Cimitero di Taranto

Rilievo di manufatto cimiteriale

Tipologia _tumulo Biposto Orizzontale

Campo _27_ - Lotto _5-6_

Foto dello stato di fatto 21/08/2023

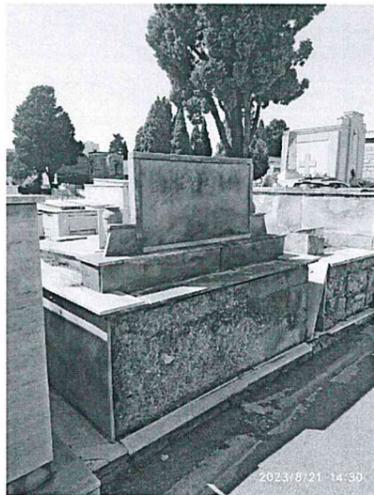
Il tumulo in oggetto attualmente ha dimensioni di mt 2,30 x 2,14 per l'esecuzione del tumulo è conforme con il regolamento che prevede un lotto dimensioni 2,50 x 1,90, lo stesso dista dai tumuli lato di dx fronte strada per cm 0,36 mentre dal lato sx pari a cm 22, pertanto il nuovo manufatto, dovrà essere realizzato nella stessa posizione attuale, estendendosi di cm 20 sul lato posteriore, conservando lo stesso allineamento con i tumuli lato strada. È fatto obbligo che il nuovo manufatto venga rivestito con marmi simili a quelli adiacenti.

Il concessionario dovrà procedere alla demolizione dell'esistente manufatto a proprie spese.

TAVOLA INTEGRATIVA ALLEGATA ALLA DELIBERA DI G.M. N. 96... DEL 16.6.2011

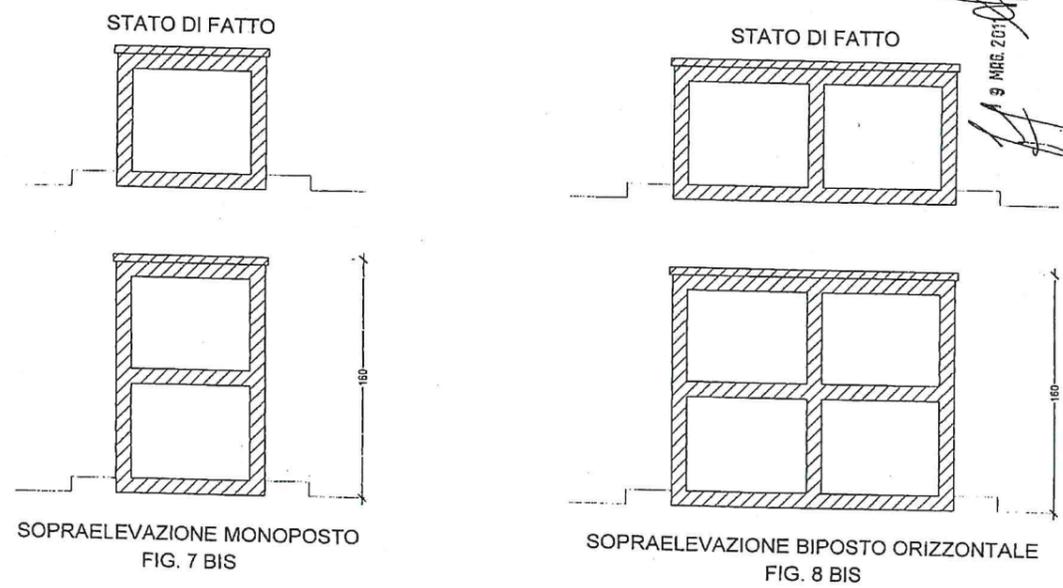
Dovendo il concessionario procedere alla eventuale realizzazione di un tumulo biposto non potrà superare l'altezza di mt 1,60 dal piano stradale del viale antistante al lotto come previsto dalla Delibera di G.C. n. 96 del 16/06/2011 (vedasi tavola grafica di ultima pagina).
